JSME 発電用原子力設備規格 溶接規格 (JSME S NB1-2012, 2013 追補) 正誤表

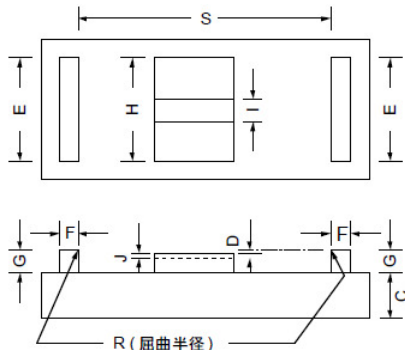
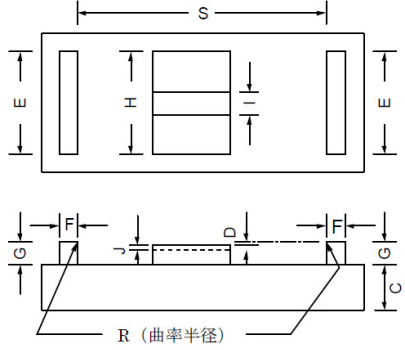
No.	ページ 番号	規格番号	誤	正	備考
8	第1部 -73	表 N-X100-2 超音波探傷試験 (2/4)	 <p data-bbox="593 782 1041 805">図2 接触部の半径が254mm以下の場合</p>	 <p data-bbox="1377 790 1825 813">図2 接触部の半径が254mm以下の場合</p>	<p data-bbox="2004 247 2136 343">T及びaの寸法引出し線の修正</p> <p data-bbox="2004 375 2136 438">図のゆがみの修正</p>
9	第1部 -74	表 N-X100-2 超音波探傷試験 (2/4)	 <p data-bbox="638 1380 1086 1404">図4 接触部の半径が254mm以下の場合</p>	 <p data-bbox="1388 1364 1836 1388">図4 接触部の半径が254mm以下の場合</p>	<p data-bbox="2004 869 2136 965">T及びaの寸法引出し線の修正</p>

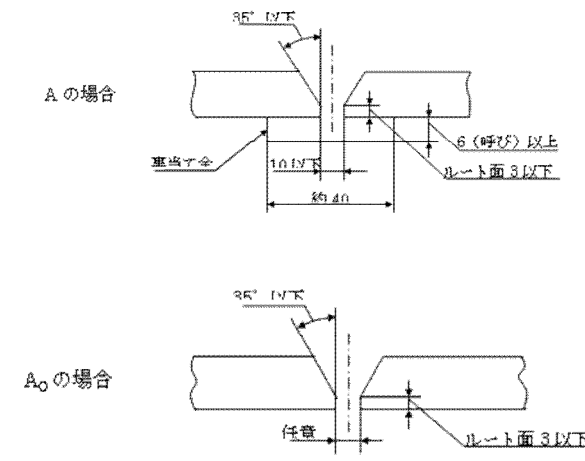
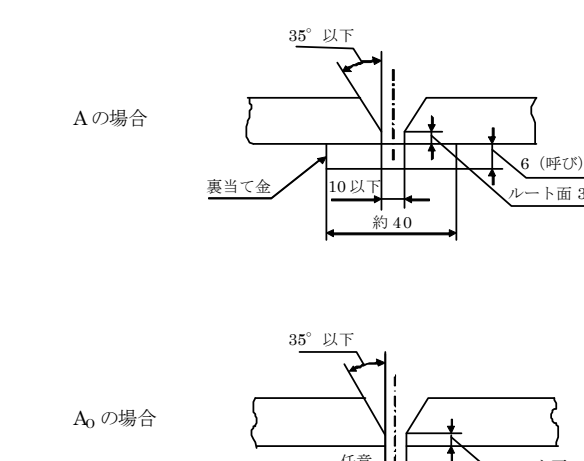
試験の種類	試験片	試験の方法	判定基準																																
継手引張試験	.....	....	....																																
型曲げ試験	側曲げ試験	.....	....																																
	裏曲げ試験	1. 形状及び寸法は，JIS Z 3122「4. 試験片」のうちの「裏曲げ試験片」によること。 ただし，試験片の厚さは，溶接部の厚さとし，10 mm を超える場合は，10 mm（母材の区分が表 N-G01 に掲げる P-23 にあつては，3.2 mm を超える場合は，3.2 mm）とすること。 2. 溶接部の表面は滑らかで，かつ，試験片の長手方向以外に刃物跡がないこと。	....																																
試験の種類	試験片	試験の方法	判定基準																																
継手引張試験	.....	....	....																																
型曲げ試験	側曲げ試験	.....	....																																
	裏曲げ試験	1. 形状及び寸法は，JIS Z 3122「4. 試験片」のうちの「裏曲げ試験片」によること。 ただし，試験片の厚さは，溶接部の厚さとし，10 mm を超える場合は，10 mm（母材の区分が表 N-G01 に掲げる P-23 にあつては，3.2 mm を超える場合は，3.2 mm）とすること。 2. 溶接部の表面は滑らかで，かつ，試験片の長手方向以外に刃物跡がないこと。	....																																
13	第1部 -85	表 N-X110-3 破壊靱性試験 (4/6)	<p>(注) (3) 溶接ビードの中央には，次の図に示すような切欠きを設けること。</p>  <p>(注) 寸法の単位は，mm とする。</p>	<p>(注) (3) 溶接ビードの中央には，次の図に示すような切欠きを設けること。</p>  <p>(注) 寸法の単位は，mm とする。</p>	ノッチ形状の 図を修正

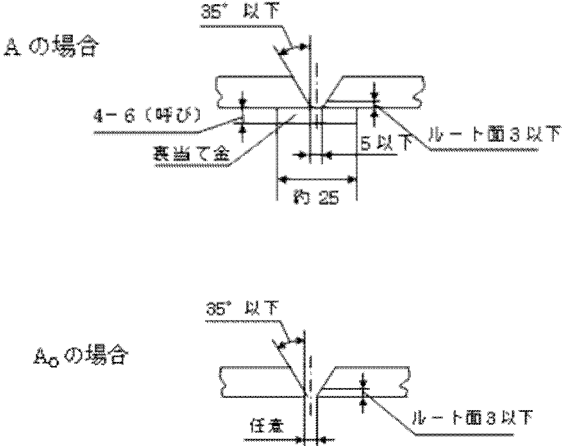
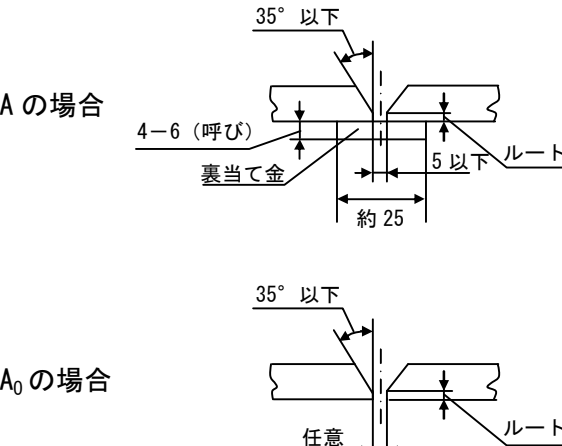
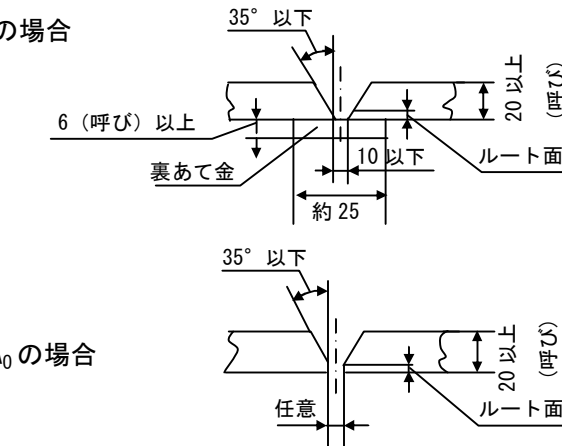
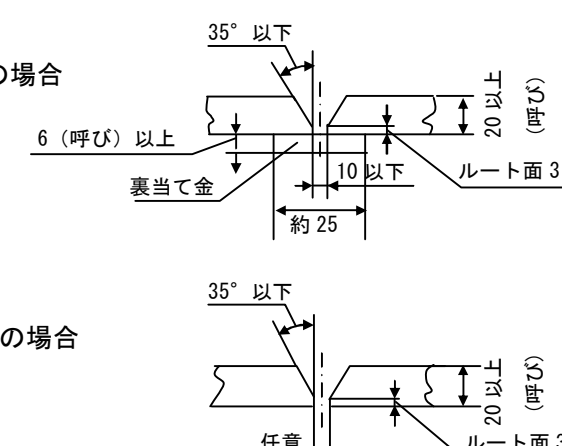
No.	ページ 番号	規格番号	誤	正	備考
14	第1部 -86	表 N-X110-3 破壊靱性試験 (5/6)	<p>(8)</p> 	<p>(8)</p> 	R(屈曲半径) → R(曲率半径)
15	第1部 -87	表 N-X110-3 破壊靱性試験 (6/6)	<p>(11) 試験の結果は、次の3種類に分類する。</p> <p>a. 破断：溶接ビードの切欠き底部のみに割れが生じている場合であって、溶接ビードを溶接した面のいずれかの端まで当該割れが進行している場合をいう。</p> <p>b. 非破断：溶接ビードの切欠き底部のみに割れが生じている場合であって、溶接ビードを溶接した面のいずれかの端までにも当該割れが進行していない場合をいう。</p> <p>c. 無効：<u>(1)及び(2)</u>以外の場合をいう。</p>	<p>(11) 試験の結果は、次の3種類に分類する。</p> <p>a. 破断：溶接ビードの切欠き底部のみに割れが生じている場合であって、溶接ビードを溶接した面のいずれかの端まで当該割れが進行している場合をいう。</p> <p>b. 非破断：溶接ビードの切欠き底部のみに割れが生じている場合であって、溶接ビードを溶接した面のいずれかの端までにも当該割れが進行していない場合をいう。</p> <p>c. 無効：<u>a.及びb.</u>以外の場合をいう。</p>	(1)及び(2) →a.及びb.
16	第1部 -87	表 N-X110-3 破壊靱性試験 (6/6)	<p>2.項</p> <p>(4) 試験板の厚さが 25 mm を超える場合は、試験片の長手中心軸が <u>溶接 金属部</u> にあっては、試験板の表面（クラス1容器，クラスMC容器又はクラス1配管のフェライト系鋼材の場合であって、試験板の溶接部について冷間曲げ加工を行う場合にあつては、当該試験板の引張側とする。）から 13 mm 以上深い所にあるようにし、熱影響部にあつては、試験板の表面から厚さの4分の1の所にあるようにすること。</p>	<p>2.項</p> <p>(4) 試験板の厚さが 25 mm を超える場合は、試験片の長手中心軸が <u>溶接金属部</u> にあっては、試験板の表面（クラス1容器，クラスMC容器又はクラス1配管のフェライト系鋼材の場合であって、試験板の溶接部について冷間曲げ加工を行う場合にあつては、当該試験板の引張側とする。）から 13 mm 以上深い所にあるようにし、熱影響部にあつては、試験板の表面から厚さの4分の1の所にあるようにすること。</p>	文字間スペース の削除
